COMUNE DI SINALUNGA

Regolamento Urbanistico Comunale

Rettifica errori materiali

RELAZIONE RESPONSABILE DEL PROCEDIMENTO

STATO VIGENTE:

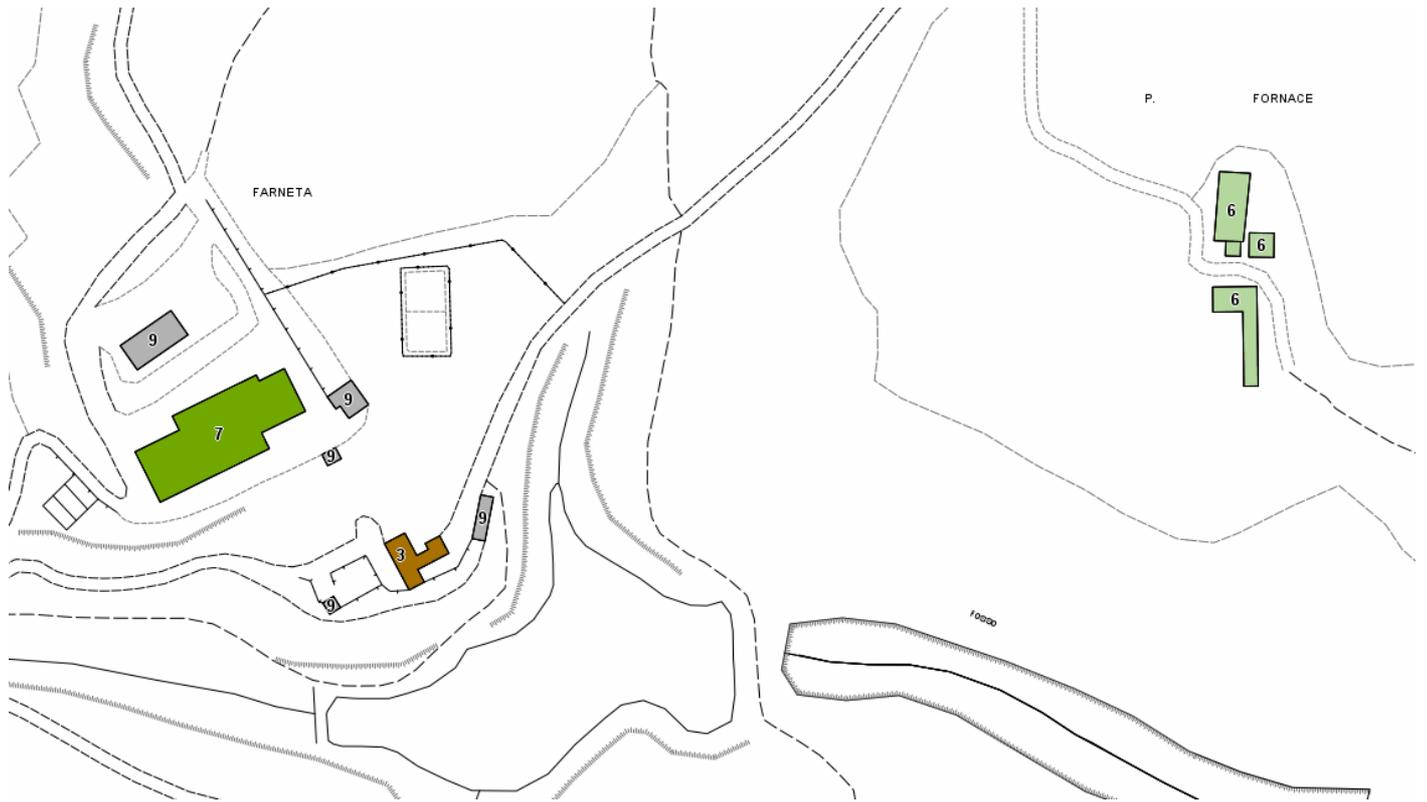
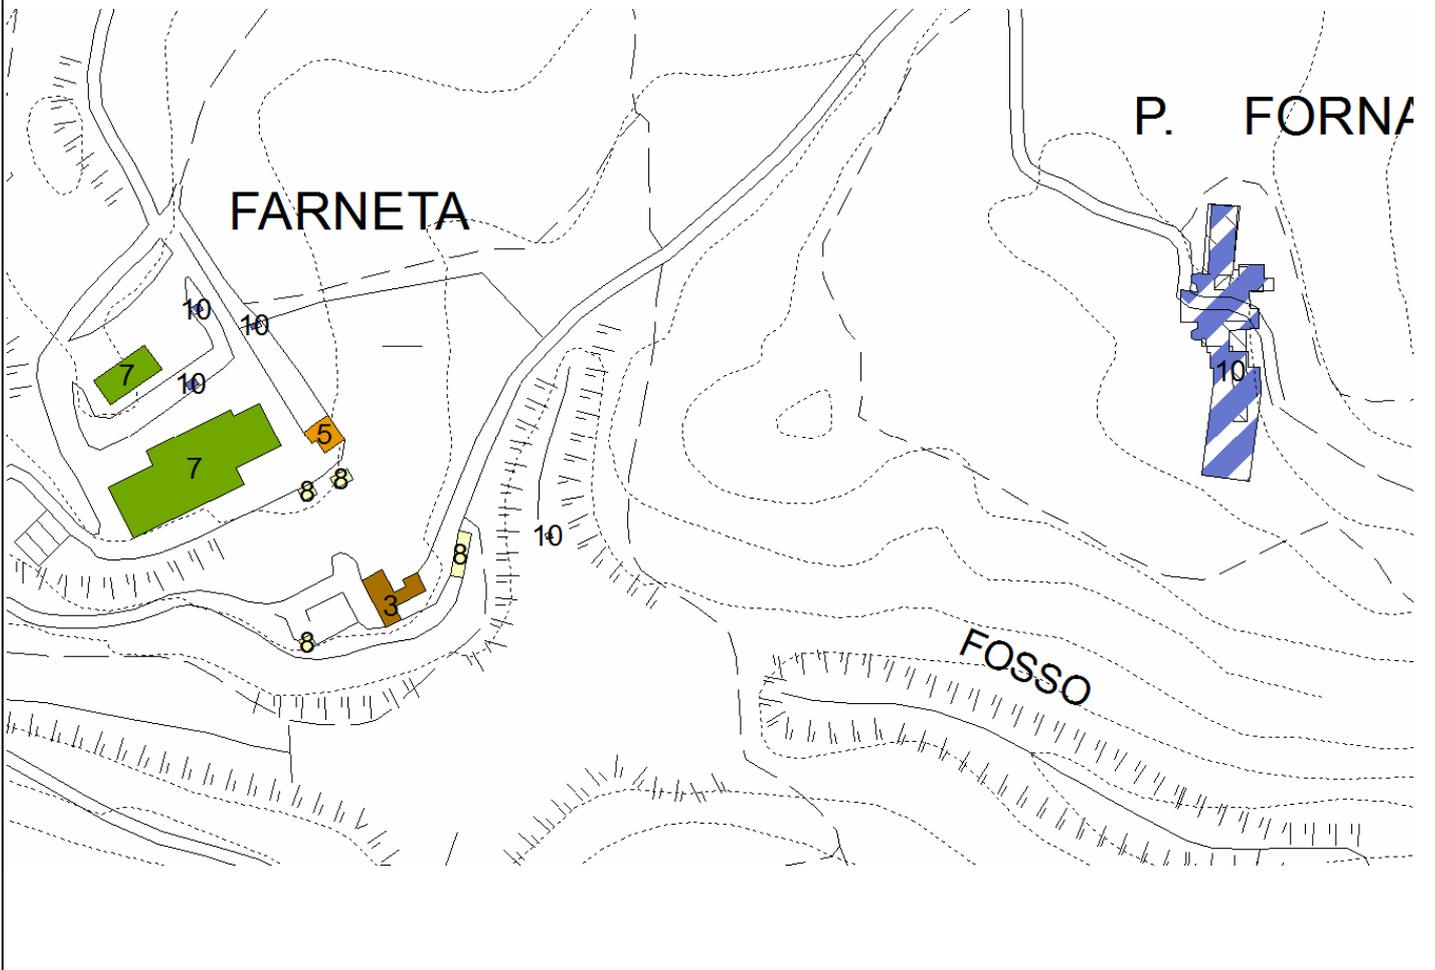
Dalla documentazione fornita e dalle verifiche effettuate, è possibile rilevare quanto segue:
l'istanza ha ad oggetto un complesso immobiliare agricolo in Loc. Farneta a Scrofiano diviso in due distinte aree:

2) Borgo Cacciaconti costituito da un grande complesso edilizio in linea, realizzato attraverso l'approvazione di un Piano di Recupero approvato con Del. C.C. n. 140 del 1991 . Gli Edifici, la cui realizzazione risulta iniziata negli anni 2000, si presentano attualmente non ultimati e ormai abbandonati da anni. Il Regolamento Urbanistico vigente ha attribuito la classe di valore 6 "edifici produttivi o specialistici di interesse architettonico o morfologico" considerando, erroneamente, le preesistenti consistenze del vecchio "Podere Le Fornaci" che risultano però demolite negli anni successivi all'approvazione del Piano di Recupero.

- Fabbricato B, magazzino e rimessa macchine, classe 7 (art. 64 NTA del RU)
- Fabbricato C, foresteria e abitazione del custode, classe 5 (art. 62 NTA del RU)
- Fabbricato D, spogliatoi e servizi per salariati, classe 8 (art. 65 NTA del RU)
- Fabbricato E, cabina elettrica, classe 10 (art. 67 NTA del RU)
- Fabbricato F, capanno pompa, classe 10 (art. 67 NTA del RU)
- Fabbricato G, deposito carburanti, classe 10 (art. 67 NTA del RU)
- Fabbricato H, pesa, classe 10 (art. 67 NTA del RU)
- Fabbricati I-L, annessi agricoli, classe 8 (art. 65 NTA del RU)
- Fabbricato N, Garage, classe 8 (art. 65 NTA del RU)
- Fabbricato O, Magazzini, classe 8 (art. 65 NTA del RU)

- trattandosi di edifici ancora in costruzione non si ritiene di dover accogliere la proposta avanzata dai richiedenti di attribuire la classe 5. Di conseguenza si propone l'attribuzione della classe 10 (art. 67 NTA del RU) a tutto il complesso immobiliare.

STATO VIGENTE:

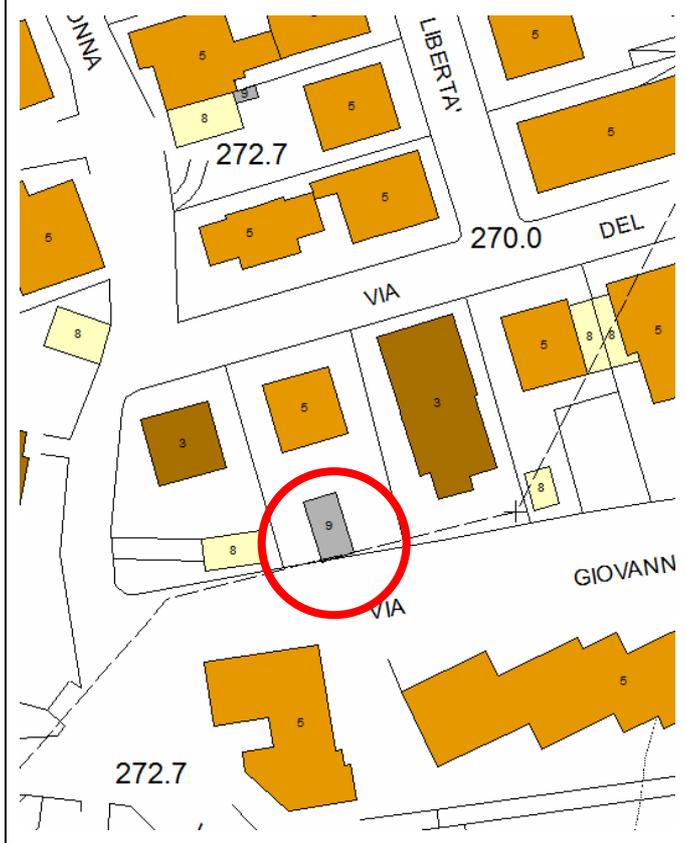
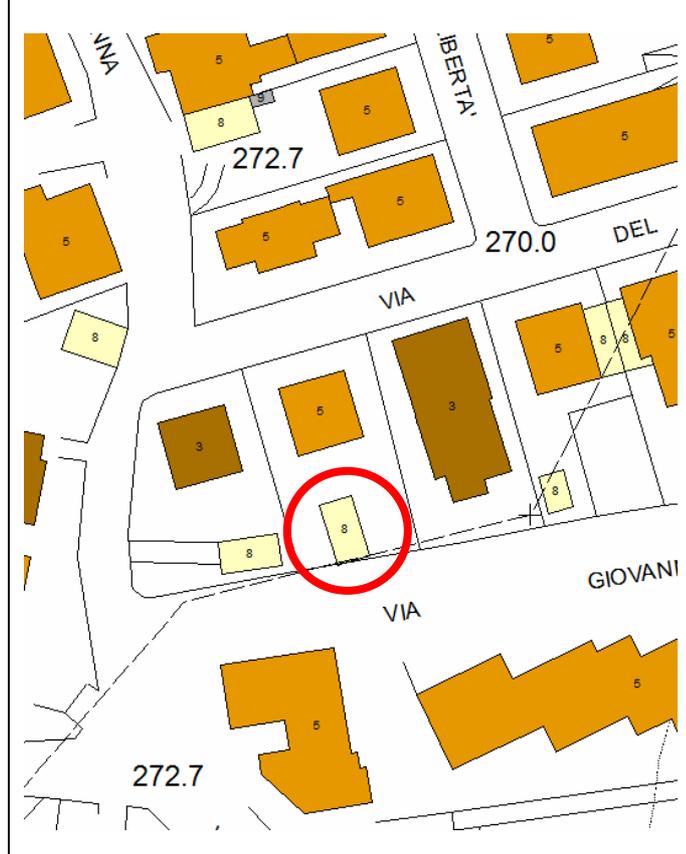
Si chiede la rettifica della classe di valore assegnata dal RU vigente ad un annesso residenziale in via del Popolo a Sinalunga, dalla classe di valore "9" (art. 66 delle NTA: Edifici e manufatti a trasformabilità limitata) alla classe di valore "8" (art. 65 delle NTA: Volumi secondari).

Dalla documentazione fornita e dalle verifiche effettuate, è possibile rilevare che si tratta di un manufatto ad uso accessorio di pertinenza dell'abitazione principale realizzato in muratura.

Pertanto, viste le caratteristiche formali, costruttive e di destinazione d'uso del suddetto edificio si propone la rettifica della classe di valore "9" (art. 66 delle NTA: Edifici e manufatti a trasformabilità limitata) erroneamente assegnata, proponendo l'attribuzione della classe di valore "8" (art. 65 delle NTA: Volumi secondari)

STATO VIGENTE:

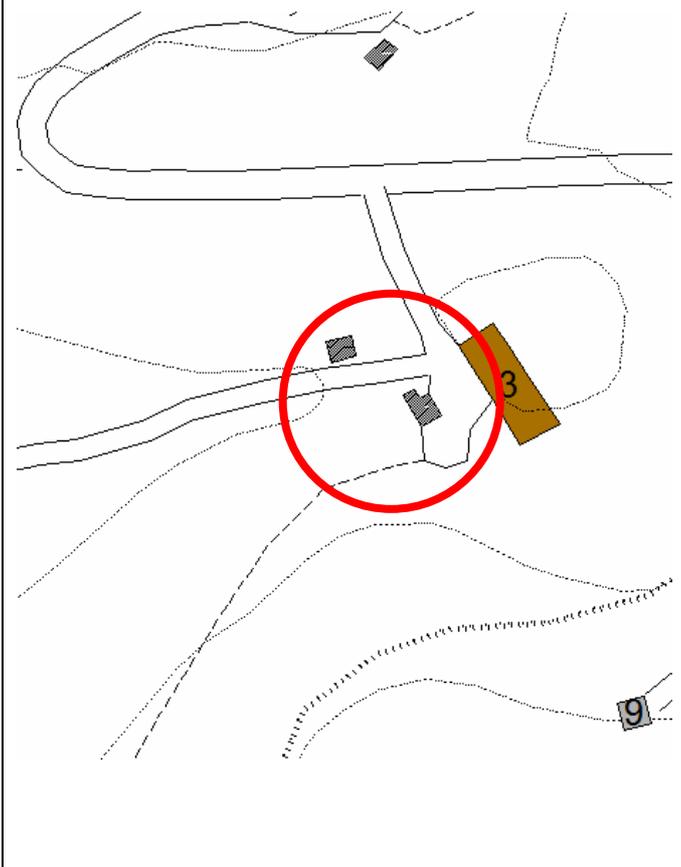
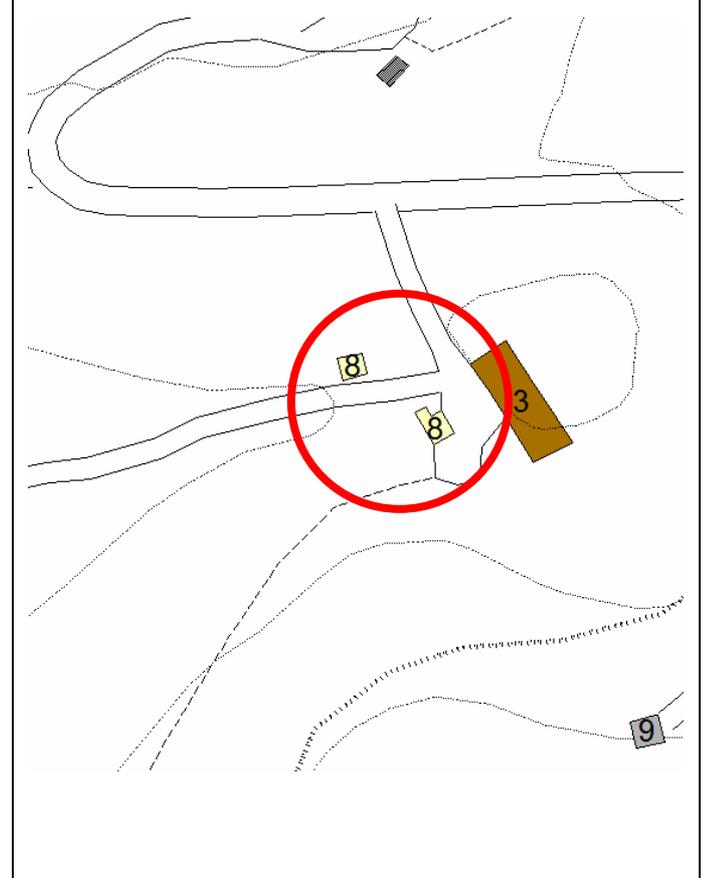
Si chiede l'attribuzione della classe di valore "8" (art. 65 delle NTA: Volumi secondari) a due annessi pertinenziali attualmente non classificati e situati in Loc. Il Mandorlo a Sinalunga.

Dalla documentazione fornita e dalle verifiche effettuate, è possibile rilevare che si tratta di due annessi in muratura ad uso accessorio di pertinenza dell'abitazione principale ed attualmente non classificati nel Regolamento Urbanistico.

Pertanto, viste le caratteristiche formali, costruttive e di destinazione d'uso dei suddetti edifici si propone l'attribuzione della classe di valore "8" (art. 65 delle NTA: Volumi secondari)

STATO VIGENTE:

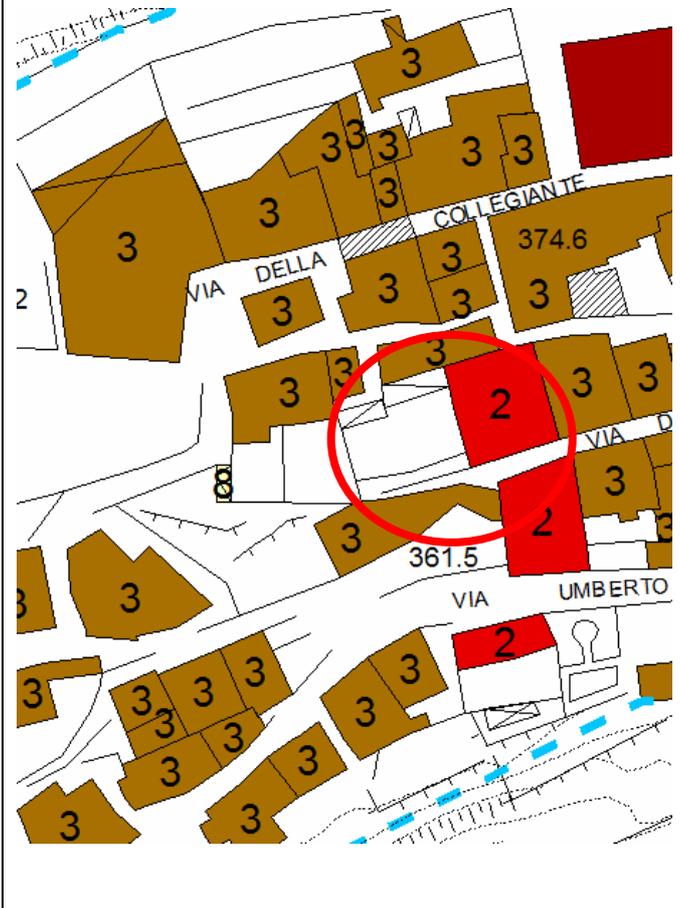
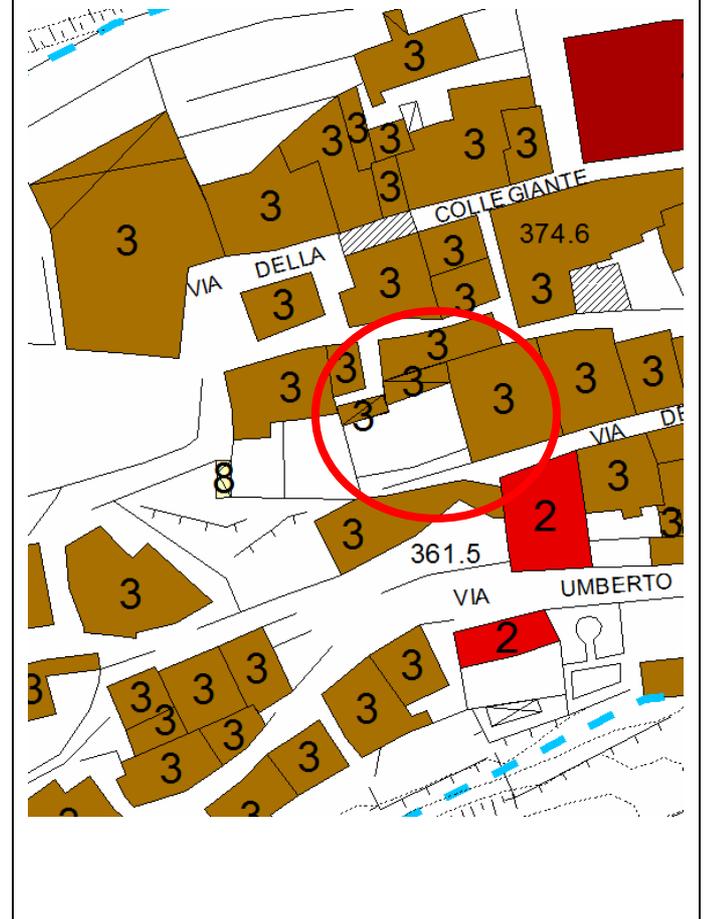
Si chiede la rettifica della classe di valore assegnata dal RU ad un edificio localizzato nel centro storico di Scrofiano, via del Sodello. e la contemporanea attribuzione di una classe a due corpi di fabbrica adiacenti che risultano attualmente non classificati. In particolare:

Dalla documentazione fornita e dalle verifiche effettuate, è possibile rilevare che si tratta di tre corpi di fabbrica nel centro storico di Scrofiano. Il corpo di fabbrica 1 è costituito dal volume residenziale principale cui è funzionalmente collegato il corpo di fabbrica 2 destinato a cucina. il terzo corpo di fabbrica risulta invece staccato e destinato a funzioni accessorie.

Nonostante la buona qualità architettonica dell'intero complesso si ritiene che esso non presenti caratteristiche tali da giustificare il suo inserimento nella classe di valore 2 del RU, riservata agli edifici o complessi di rilevante valore storico architettonico. Si ritiene invece che tutti e tre i corpi di fabbrica presentino caratteristiche di qualità architettonica simile ed omogenea rispetto a quella presente in tutti gli edifici adiacenti che costituiscono il centro storico di Scrofiano, e che il RU ha inserito nella classe di valore 3 "Altri edifici o complessi di carattere storico testimoniale antecedenti al 1954"

Pertanto, viste le caratteristiche formali, costruttive e di destinazione d'uso dei suddetti edifici si propone per tutti e tre l'attribuzione della classe di valore "3" (art. 60 delle NTA del RU)

STATO VIGENTE:

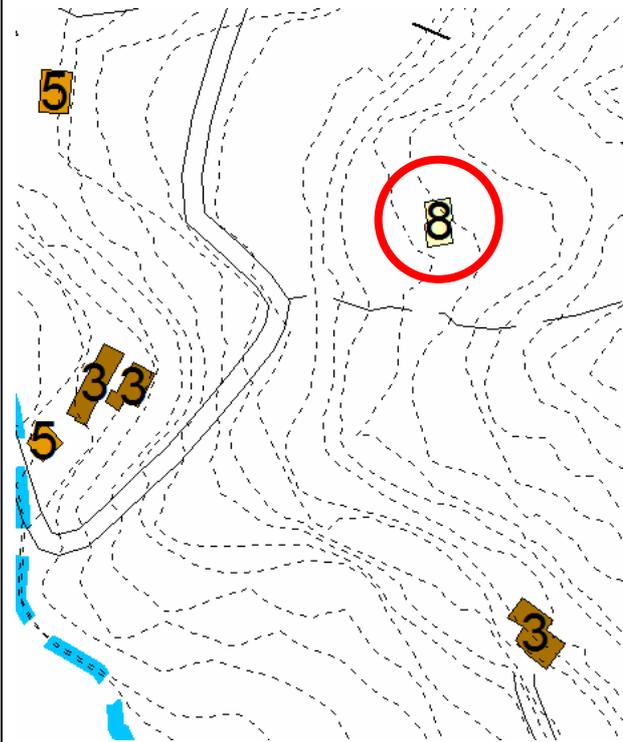
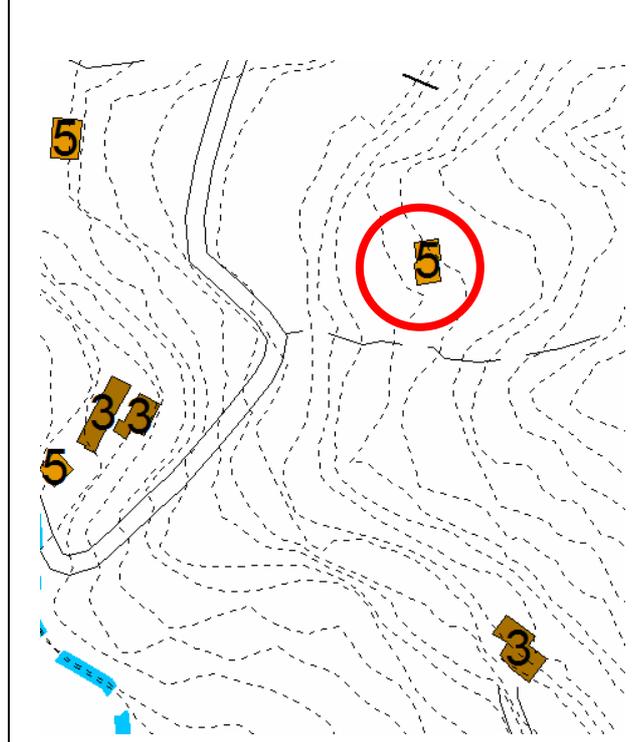
Si chiede la rettifica della classe di valore assegnata dal RU vigente ad un annesso agricolo in loc. Niccoluccio dalla classe di valore "8" (art. 65 delle NTA: Volumi secondari) alla classe di valore "5" (art. 62 delle NTA: Edifici o complessi privi di interesse architettonico di formazione successiva al 1954).

Dalla documentazione fornita e dalle verifiche effettuate, è possibile rilevare che si tratta di un annesso agricolo realizzato con Concessione Edilizia n. 69/2000 in applicazione delle norme regionali per la tutela e valorizzazione del territorio rurale.

Pertanto, viste le caratteristiche formali, costruttive e di destinazione d'uso del suddetto annesso si propone la rettifica dalla classe di valore "8" (art. 65 delle NTA: Volumi secondari) alla classe di valore "5" (art. 62 delle NTA: Edifici o complessi privi di interesse architettonico di formazione successiva al 1954).

STATO VIGENTE:

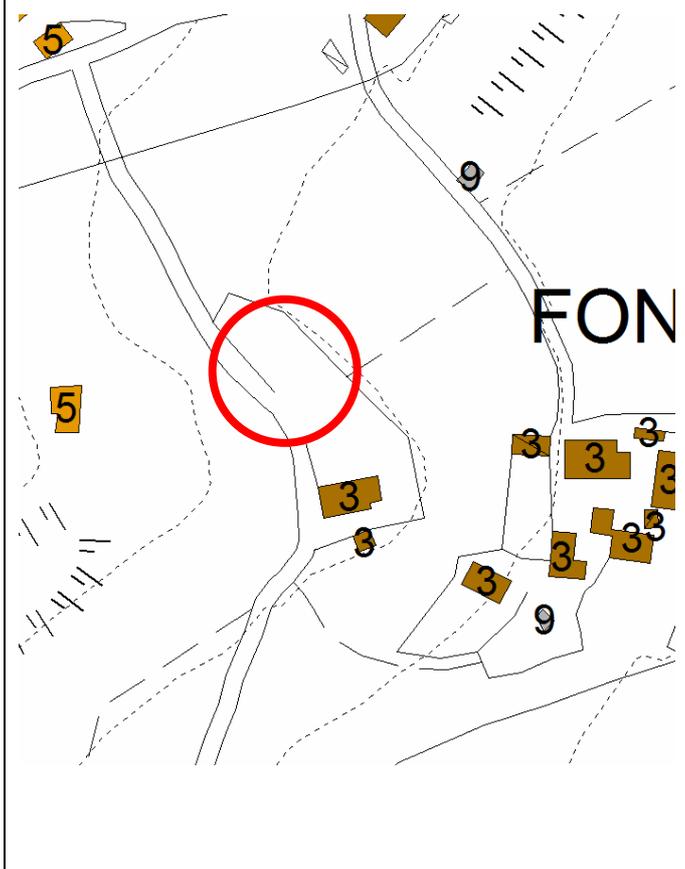
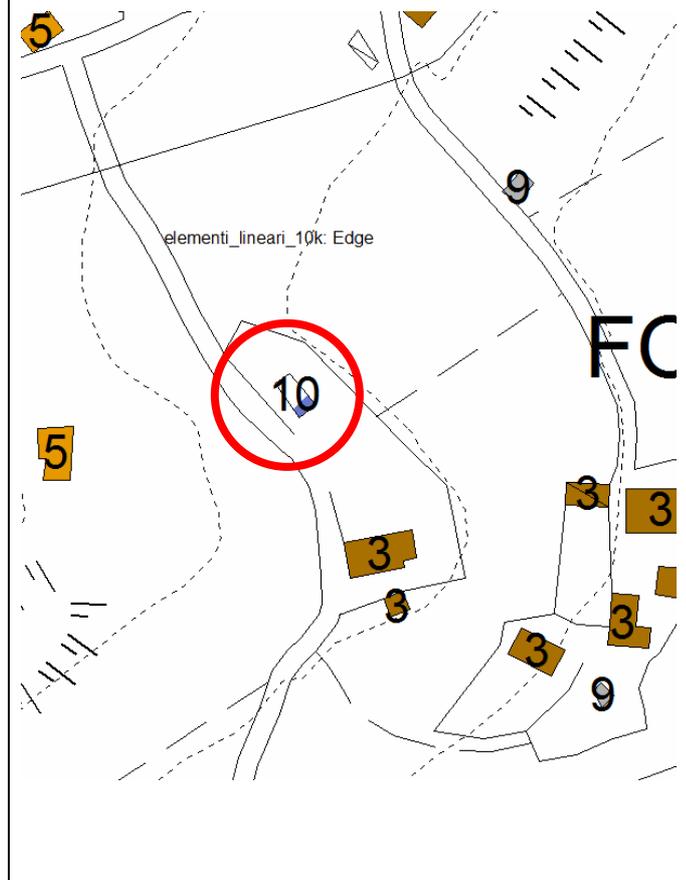
Si chiede l'assegnazione della classe di valore "5" (art. 62 delle NTA: Edifici o complessi privi di interesse architettonico di formazione successiva al 1954) ad un annesso agricolo attualmente non classificato e situato in Loc. Fontecieca a Scrofiano

Dalla documentazione fornita e dalle verifiche effettuate, è possibile rilevare che si tratta di un annesso agricolo realizzato con Concessione Edilizia n. 16/2003 in applicazione delle norme regionali per la tutela e valorizzazione del territorio rurale.

Ai sensi dell'art. art. 62 delle NTA, tale tipologia di fabbricati sono inseriti nella classe di valore "5", ma il presente annesso risulta essere ancora in fase di costruzione e quindi, per esso, trova applicazione l'art. 67 delle NTA del RU che attribuisce, in tali casi, la classe di Valore "10"

Pertanto, viste le caratteristiche formali, costruttive e di destinazione d'uso del suddetto annesso si propone l'attribuzione dalla classe di valore "10" (art. 67 delle NTA: "manufatti in costruzione").
